Audi Q3 エンジンコントロールユニットのプログラム改修

リコール届出番号	外-2710	リコール届出日	平成30年9月5日
基準不適合状態にあると認める構造、装置又は性能の状況及びその原因	エンジンの燃料供給制御プログラムにおいて、仕様地設定が不適切なため、誤った仕様地プログラムが設定されている。そのため、NOxの排出量が基準値を満たさないおそれがある。		
改善措置の内容	全車両、燃料供給制御プログラムを適切な仕様地プログラムに書き換える。

不具合発生箇所

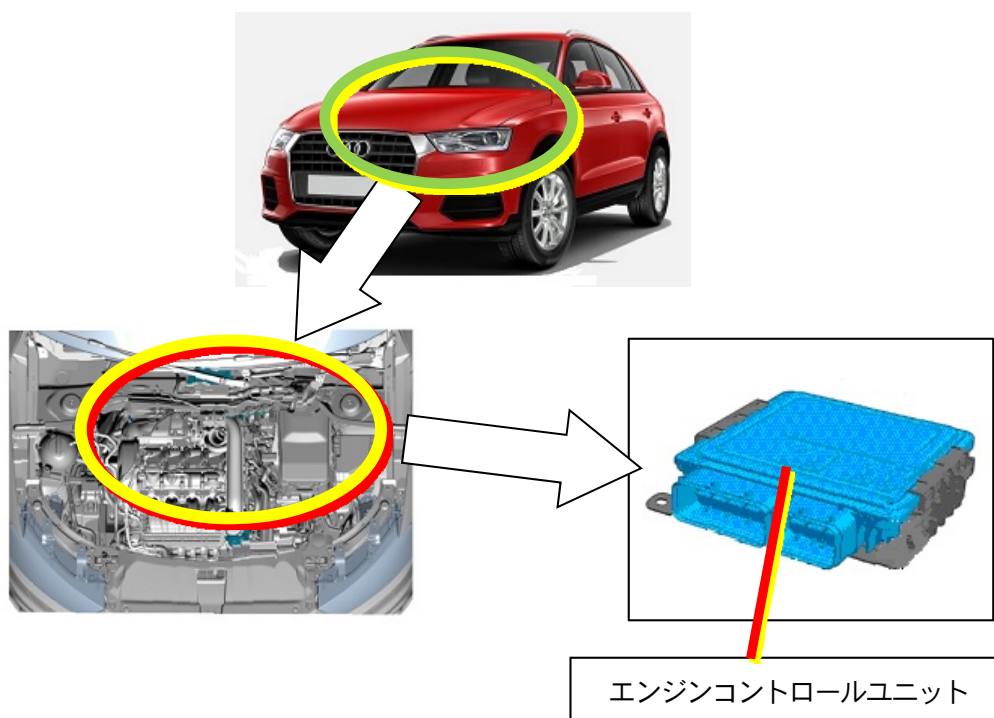
注： は、プログラム書き換え部を示す。
